Shearwater Teric 펌웨어 공개 주의사항

버전 18 2020.06.01

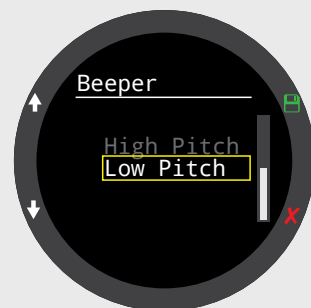
추가

지원 언어:

- 繁體中文 (번체)
- 简体中文 (간체)
- 日本語 (일본어)
- Español (스페인어)
- 그 외 언어는 준비되는 대로 추가될 예정입니다.

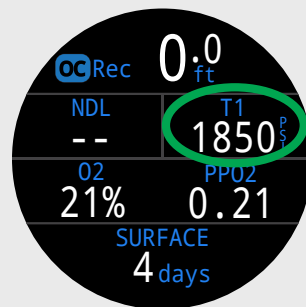
개선

OC Rec 표준 레이아웃에서 TTS(상단 우측) 위치를 대체 디스플레이로 변경할 수 있습니다.
